**RESUELVE CONTROVERSIA PRESENTADA
POR CGE S.A. EN CONTRA DE EMPRESA EL
LIMAHUE SPA EN RELACIÓN CON EL PMGD
PACHIRA DOS.**

Figura 1: Cruce Peatonal asociado al tramo soterrado en discrepancia, vista desde poste N°647840.

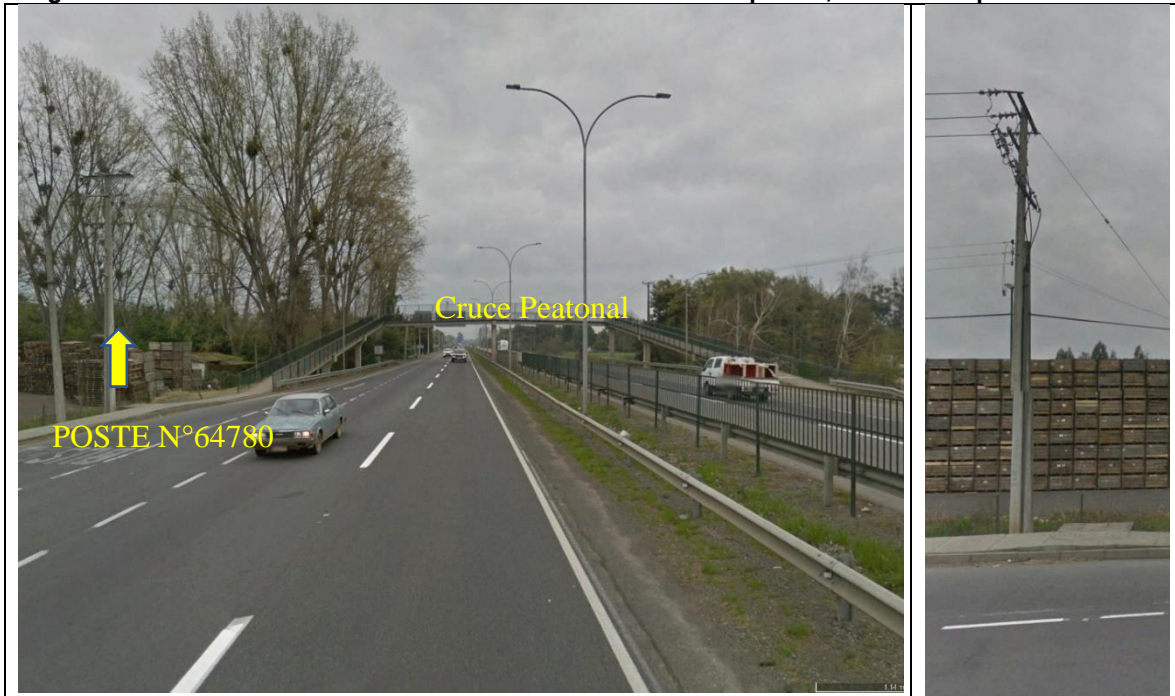
Asimismo, esta Superintendencia ha observado que en dichos estudios de conexión del PMGD Pachira Dos consideran una reducción de la capacidad de 9 a 4 MW, justificado de acuerdo con lo señalado en el estudio de flujos de potencia de fecha 09 de marzo de 2021, documento “PMGD_Pachira_Dos_Comportamiento_Estatico.pdf”, en que: **“Se baja la**

capacidad de 9 a 4 [MW] por razones netamente eléctricas. Específicamente por la limitante de la capacidad de conductor que tiene CGE (504 [A] el de mayor capacidad), se deja un cierto margen para que operen las protecciones.”

Cabe señalar que el tramo soterrado se proyecta como obra futura en el Informe de Criterios de Conexión (“ICC”) precedente, PMGD Linares Solar, el cual propone un reemplazo del conductor existente, CUDN “CLSCCU3A033000” (XAT 33 [mm²]) por uno de mayor capacidad, correspondiente al conductor de la misma familia, tipo cobre subterráneo XAT de 240 [mm²], el cual dispone según el “Formulario N°4: Respuesta a SCR” de una capacidad de 395[A], equivalente a 10,26 MW.
